ふそう スーパーグレートの排出ガス発散防止装置（ACM ブラケット）のリコールについて

ふそう スーパーグレートの排出ガス発散防止装置（ACM ブラケット）について、令和7年8月21日に下記のリコールを国土交通省に届け出ました。ご愛用車の措置について、販売会社から早急にご連絡・ご相談をさせていただきますので、よろしくお願い申し上げます。

改善箇所説明図

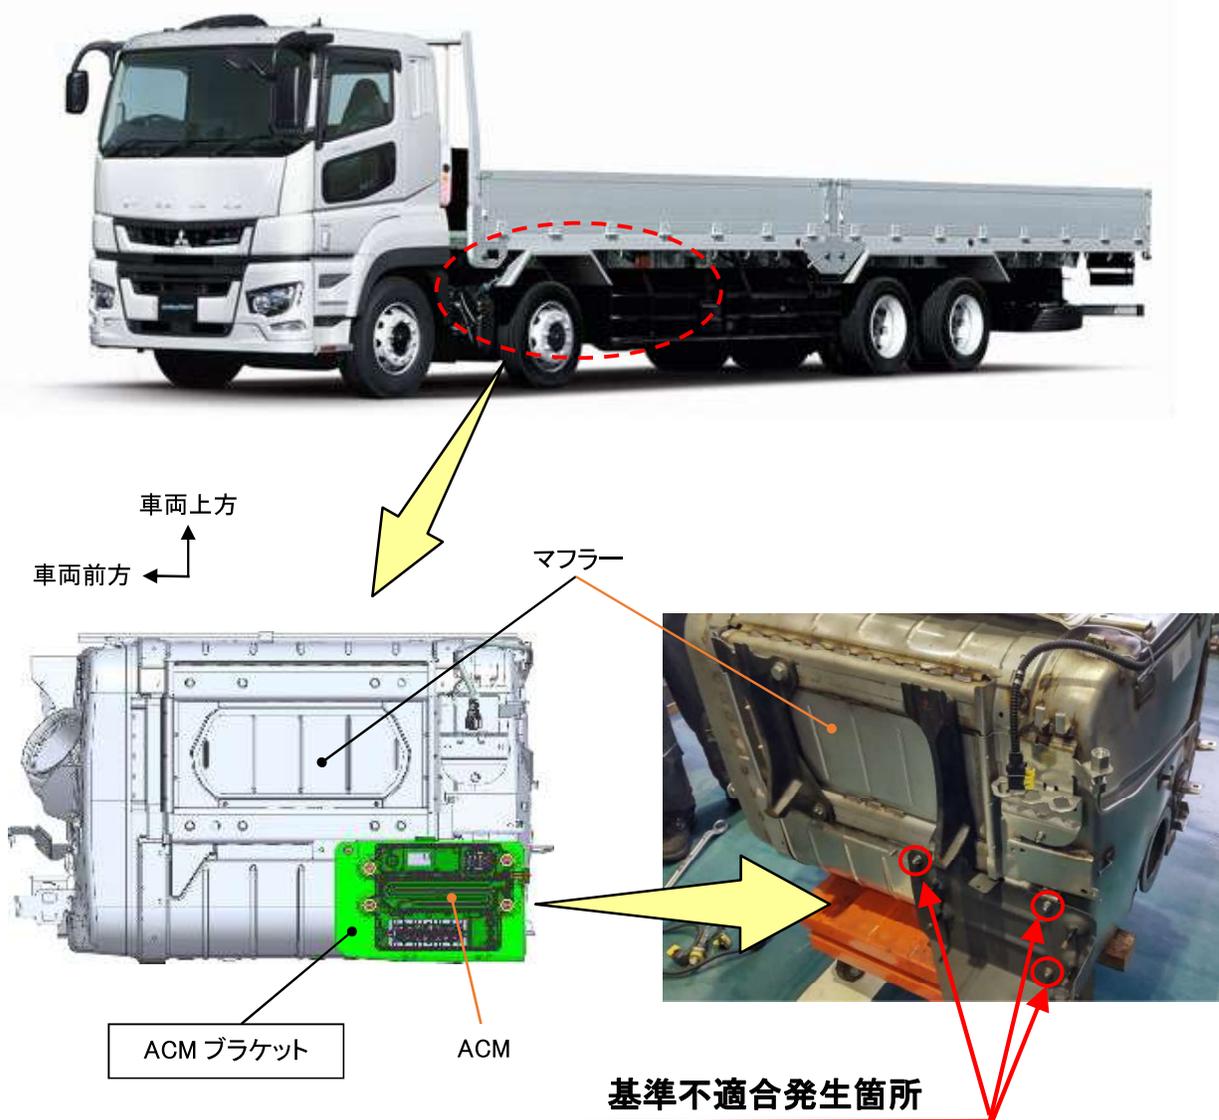
マフラーに装着されている ACM (After treatment system Control Module) ブラケットにおいて、設計検討が不十分なため、取付用ナットに緩みが生じることがある。そのため、そのままの状態で使用を続けると、当該部品がマフラーから外れ ACM ハーネスが損傷してエンジンが再始動できなくなり、最悪の場合、ACM がブラケットごと路面へ脱落するおそれがある。

全車両、ACM ブラケットの取付用ナットを対策品に交換し、スプリングワッシャーを追加して締付ける。また、ACM ブラケットの取付穴に拡大や亀裂、発錆が認められたものは、ACM ブラケットを新品に交換する。

注 : は、取付穴に拡大や亀裂、発錆が認められた場合に新品に交換する部品を示す。
識別 : 作業完了車には、ACM ブラケットの車両前側取付穴の下方に白色ペイントを塗布する。
